ENQUETE PUBLIQUE SUR LE REAMENAGEMENT DU POLE GARE DE VAL-DE-FONTENAY

**AVIS DE L'ASSOCIATION DES USAGERS DES TRANSPORTS
FNAUT ÎLE-DE-FRANCE
Mai 2021**

Itinéraires d'accès et intermodalité à Val-de-Fontenay pour les lignes de bus orientées vers l'Est

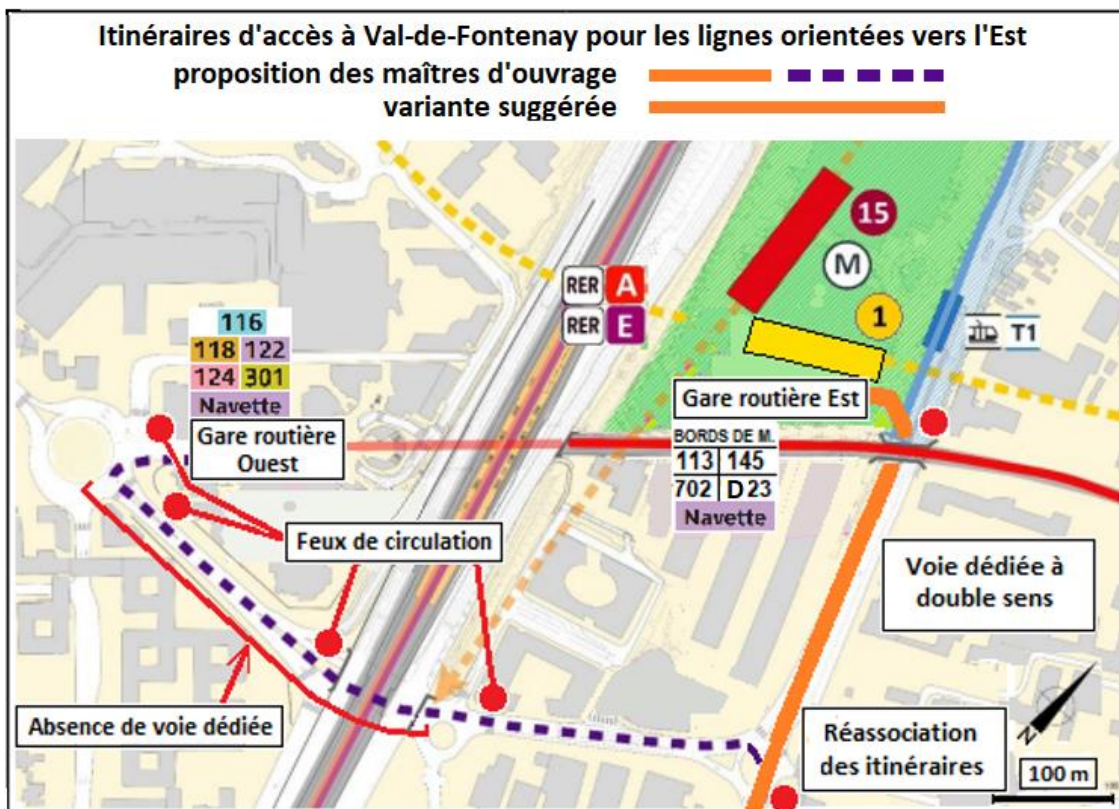
Il apparaît clairement que le dédoublement de la gare routière et une implantation à la fois côté Ouest et coté Nord-Est en fonction de l'itinéraire des lignes de bus constitue la meilleure solution.

La gare routière actuelle serait alors conservée en l'état et deviendrait la gare routière Ouest pour les cinq lignes de bus dont les parcours sont orientés vers l'Ouest, la zone de régulation déportée serait supprimée et une gare routière Est serait aménagée sur le parvis Nord-Est pour les cinq lignes de bus dont les parcours sont orientés vers l'Est.

Ces lignes orientées vers l'Est bénéficieraient alors d'un itinéraire d'accès à Val-de-Fontenay via l'avenue de Lattre de Tassigny où serait implantée une voie dédiée à double sens dédiée à ces cinq lignes de bus. Cette infrastructure permettrait un parcours optimisé, plus court et plus fluide que celui par les rues Carnot et Louison Bobet.

Les voyageurs de ces lignes disposeraient d'une intermodalité idéale avec les modes lourds, tous situés à proximité immédiate de la gare routière Est, à savoir :
